**Projet d'aménagement d'un parc photovoltaïque au sol**

**Commune de la Cavalerie (12) déposé par CORFU Solaire**

**Avis de l'Autorité environnementale  
sur le dossier présentant le projet et comprenant l'étude d'impact  
(articles L122-1 et suivants du Code de l'environnement)**

**N° saisine: 2020- 8272  
N° MRAe 2020APO25  
Avis émis le 12 mars 2020**

Figure 112: Implantations et aménagements

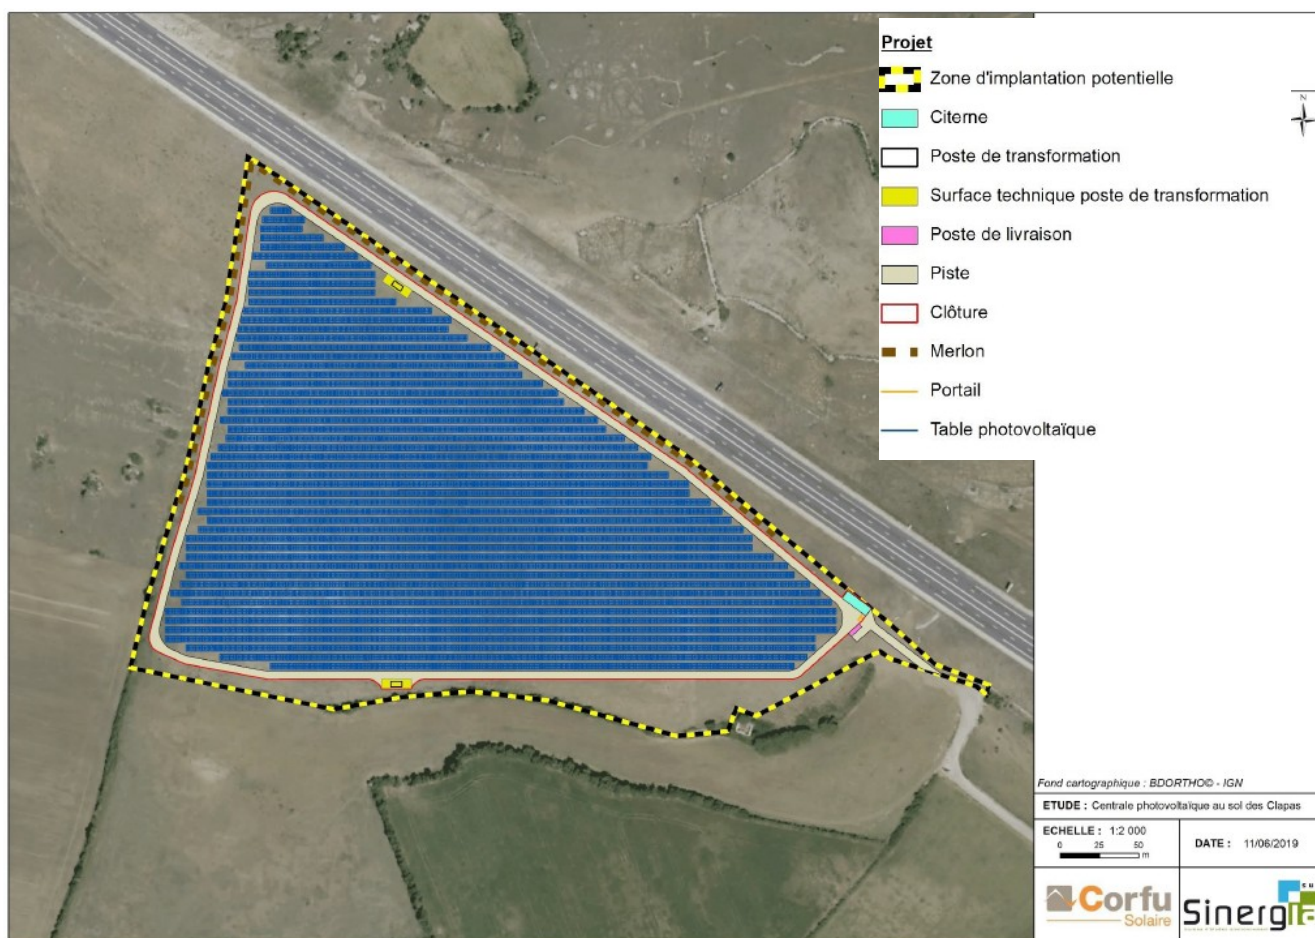
Pour créer ce merlon, aucun apport de terre extérieur ne sera effectué (merlon créée à partir du décapage nécessaire pour les opérations de terrassement). Les caractéristiques prévues pour ce merlon sont les suivantes : longueur environ 600 mètres, largeur à la base de 5,5 mètres, largeur au sommet de 0,5 mètres, hauteur 2,5 mètres soit un volume brut de 4 700 m<sup>3</sup>.

**La MRAe recommande d'atténuer l'aspect visuel du merlon créé le long de l'A75 par un modelage de celui-ci afin de créer une forme plus adoucie (niveau des pentes et rondeurs nécessaires en pied de pentes) qui s'intègre avec l'environnement légèrement vallonné des dolines à l'approche de la Cavalerie.**
